**Avis délibéré de la mission régionale d'autorité
environnementale sur le projet de centrale photovoltaïque
présenté par la société Solarhônga, sur la commune de La
Balme (73)**

Avis n° 2022-ARA-AP-1412

Avis délibéré le 11 octobre 2022

Figure 2: Configuration du projet (source: RNT, p.5)

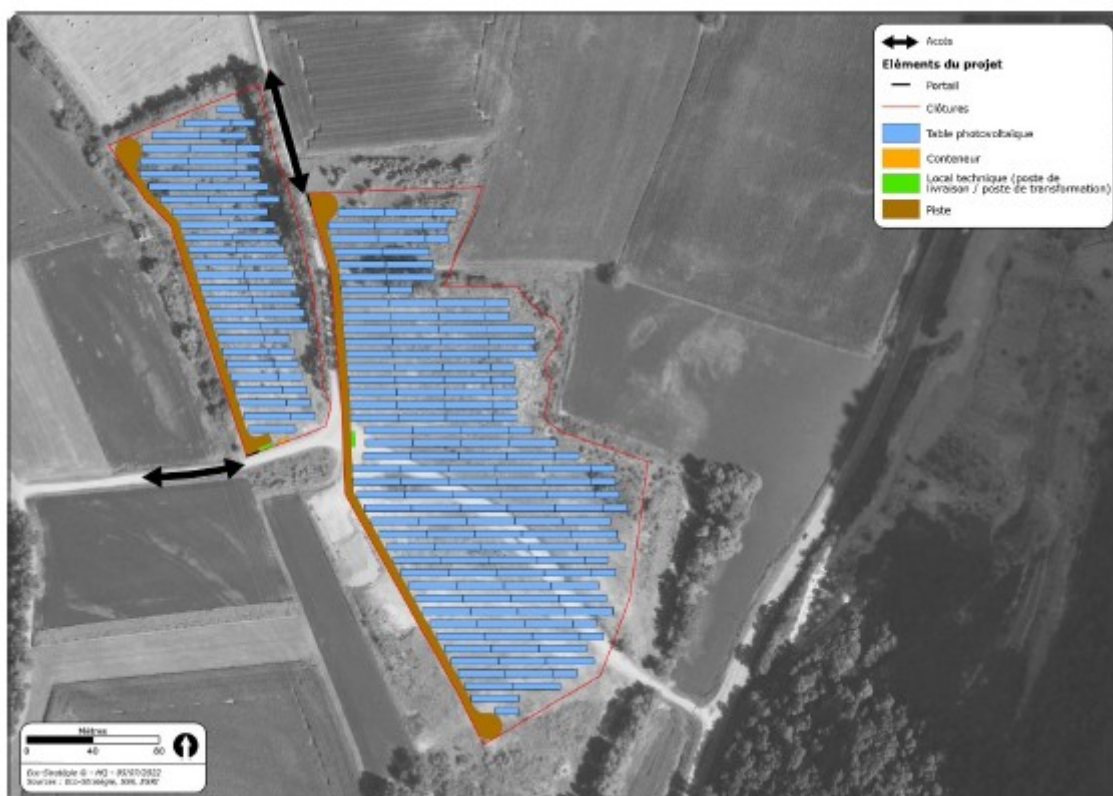
En revanche, l'étude d'impact ne traite pas suffisamment la question du raccordement du projet au réseau public, se contentant d'indiquer que « le poste de raccordement avec de la capacité restante disponible le plus proche, est celui de Belley, situé à 8 km au nord »². Ainsi, l'impact environnemental de ce raccordement n'est pas évalué alors qu'il fait partie intégrante du projet³.

L'Autorité environnementale recommande de prendre en compte l'ensemble des opérations constitutives du projet pour l'étude de ses incidences et donc d'y intégrer le raccordement du parc au réseau électrique national.
